対策箇所説明図

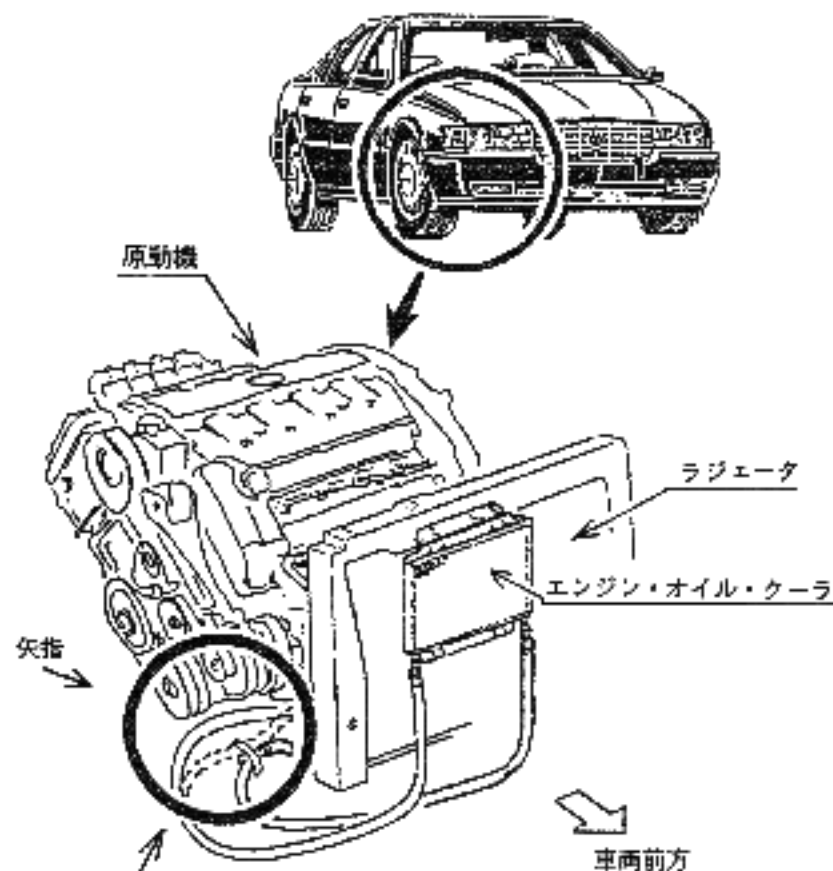
欠陥発生箇所

エンジン・オイル・クーラのアウトレット・ホースが
エア・コンディショナ用コンプレッサのクラッチと干渉する。

<対策内容>

アウトレット・ホースを保持バンド（樹脂製）で固定
するとともに、損傷しているものは新品と交換する。
